OFICIO N° 2502-2019-SERNANP-DGANP

Asunto: Modificación del Estudio de Impacto Ambiental detallado (MEIA-d) de la "Central Eólica Wayra I para el proyecto Wayra Extensión"

OPINIÓN TÉCNICA N° 1052-2019-SERNANP-DGANP

**MODIFICACIÓN DEL ESTUDIO DE IMPACTO AMBIENTAL DETALLADO DE LA CENTRAL
EÓLICA WAYRA I PARA EL PROYECTO WAYRA EXTENSIÓN**

Figura N° 1: Área de la Modificación del Estudio de Impacto Ambiental detallado (MEIA-d) de la "Central Eólica Wayra"

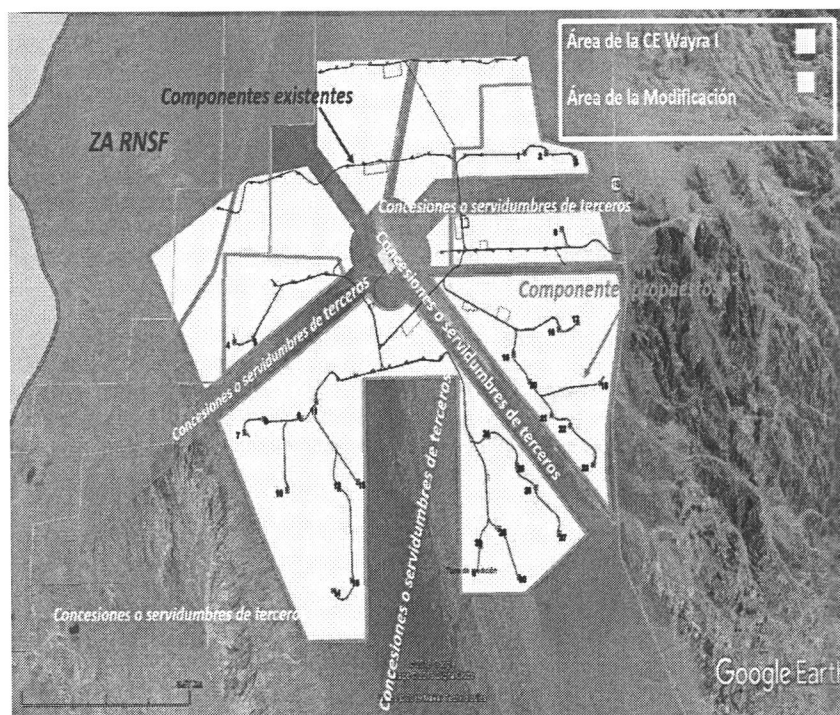
Tal cual se puede apreciar en la figura N° 01, el área a intervenir de la MEIA-d no se superpone a la Reserva Nacional San Fernando (RNSF) y a su zona de amortiguamiento (ZA), pues sus límites se ajustan a los límites de la ZA; sin embargo, mantienen superposición a través del área

de concesión de la CE Wayra, sobre el cual anteriormente si se desarrollaban actividades en el marco de los ITS anteriormente presentados tal cual se detallan en los antecedentes de la presente opinión técnica.

- 3.1 De acuerdo a las precisiones contempladas en la MEIA y su levantamiento de observaciones, el proyecto considera la implementación de una serie de componentes nuevos y modificación de los ya existentes, los cuales no se instalarán al interior de la Reserva Nacional San Fernando y su zona de amortiguamiento.

- 3.2 El titular del proyecto se compromete a no intervenir más áreas que las precisadas en la MEIA referidos a los accesos, a la ubicación de los aerogeneradores y a la conexión eléctrica indicada que pueda comprometer espacios contemplados en dicho IGA, los cuales no están propuestos a ubicarse en la RNSF y su ZA.
